II/244 Měšice I/9 – Byšice I/16 – 1. etapa

103/1

Změnový list

<u>Název (dílčí) Změny:</u> Doplnění dokumentace RDS na základě bezpečnostního auditu Popis a zdůvodnění Změny: Na základě požadavku objednatele musí být dokumentace RDS doplněna o bezpečnostní audit, který řeší bezpečnostní rizika na daných objektech. Jedná se o následující rizika: - SO 103 riziko č. 1 - Bude provedeno v rámci RDS na základě místního šetření (příloha č. 10). Týká se vzrostlých stromů, které jsou v těchto úsecích pevnými překážkami a z doložené situace nebylo jasné, zda budou pokáceny. Závěrem místního šetření je pokácení vytipovaných stromů na základě jejich současného stavu a blízkosti komunikace a prořez náletové zeleně kvůli bezpečnosti provozu. Tato změna se promítla do stávajícího soupisu prací vznikem nových položek č. 29-32. JC u položky č. 29 byla stanovena na základě CN od společnosti AFRY, společnost AFRY je smluvním zhotovitelem dokumentace RDS i PDPS, má komplexní znalosti o díle a je tedy CN pro Objednatele nejvýhodnější. Položky č. 30-32 byly oceněny dle OTSKP 2025 a množství bylo stanoveno v dendrologickém průzkumu. Iniciátorem výše uvedené dílčí změny je zhotovitel. Předmět změny byl

3. SO 103 OPRAVA SILNICE II/244, ÚSEK KM 2,097 – 3,261

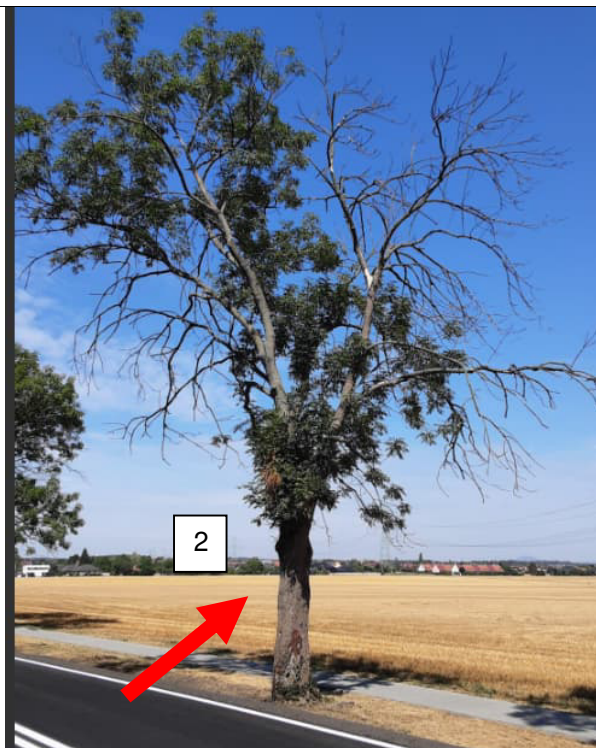
Riziko 1:	V km cca 0,30, 0,67, 0,81 a 0,90 se nachází stávající vzrostlé stromy, které jsou pevnými překážkami. Z doložené situace není patrné, zda budou stromy pokáceny, proto jsou v rámci BA brány jako bezpečnostní riziko pro provoz.
------------------	---

Doporučení:	Vykácet stromy ve výletové zóně.
-------------	----------------------------------

V rámci zpracování PD byly posouzeny stromy v okolí rekonstruované silnice. Stromy s vlivem do provozu byly navrženy ke kácení. Stromy za silničním příkopem byly ponechány a to i s ohledem na ČSN 736101 článek 8.19.4.

Byla vytipovány stromy a zeleň k odstranění na základě jejich současného stavu a blízkosti komunikace.

V celém stromořadí by pak mělo dojít k ořezu suchých větví kvůli bezpečnosti provozu na silnici a cyklostezce.

Ad 1 – zeleň v krajnici a zasahující do průjezdného profilu

5. SO 105 OPRAVA SILNICE II/244, ÚSEK KM 4,870 – 6,370

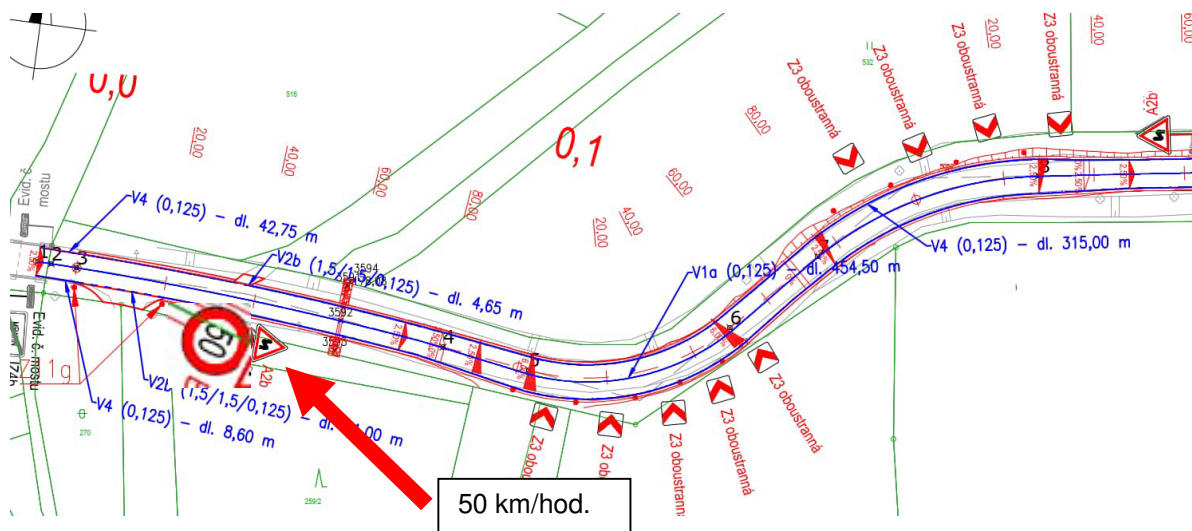
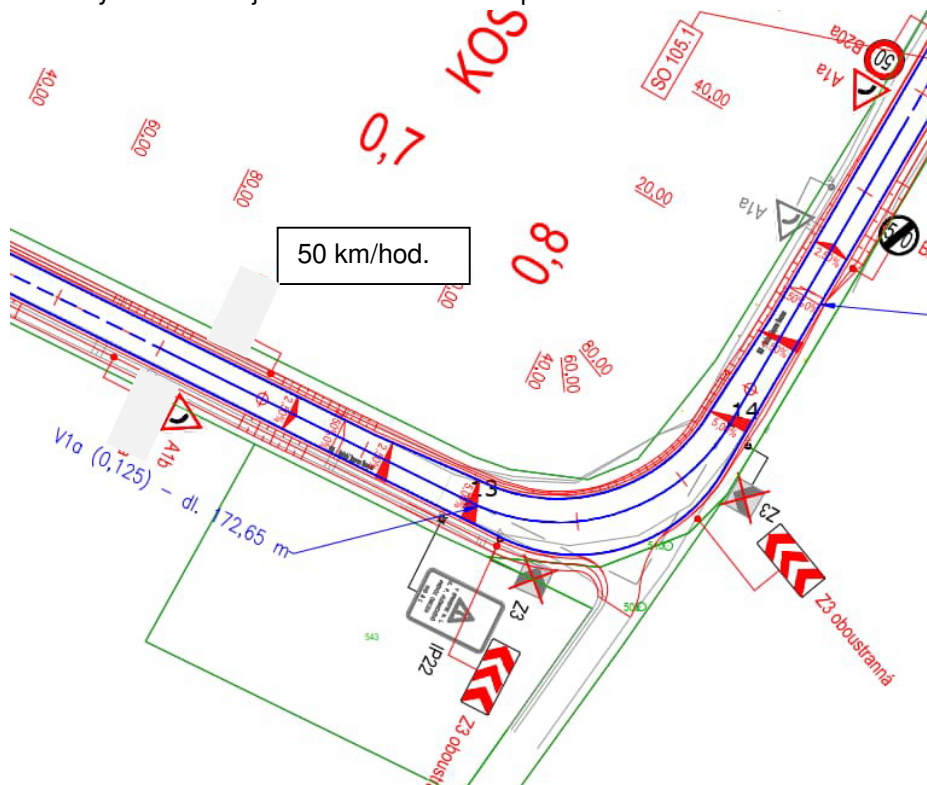
Riziko 1:	Situace dopravního značení v prostoru v prostoru malých protisměrných oblouků při výjezdu ze zastavěného území Mratína ve směru na Kostelec. Směrové oblouky jsou navrženy o poloměru 50 m a 80 m. Poloměr 50 m při dostředném sklonu 8% odpovídá návrhové rychlosti pouze 40 km/h. Návrh počítá s dostředným sklonem 6%. Návrhová rychlost je tedy ještě nižší než 40 km/h. Na tuto bodovou závalu je třeba včas upozornit pomocí svislého dopravního značení, aby řidiči mohli přizpůsobit rychlost stavebně-technickému řešení komunikace.		
Doporučení:	Doplnit návrh svislého dopravního značení se snížením jízdní rychlosti a značky Z3 Vodicí tabule, a to v obou jízdních směrech.		
☒ akceptujeme ☐ neakceptujeme ☐ Akceptujeme částečně

Dopravní značení bude doplněno.

Směrové řešení zachovává stávající stav a to s ohledem na ČSN 736101 článek 5.5.

Byly navrženy značky Z3 a A2b

Při výjezdu z Mratína bude rychlost omezena na 50 km/hod. až do km 0,840 za levostranný směrový oblouk. Stejné omezení bude i v opačném směru.
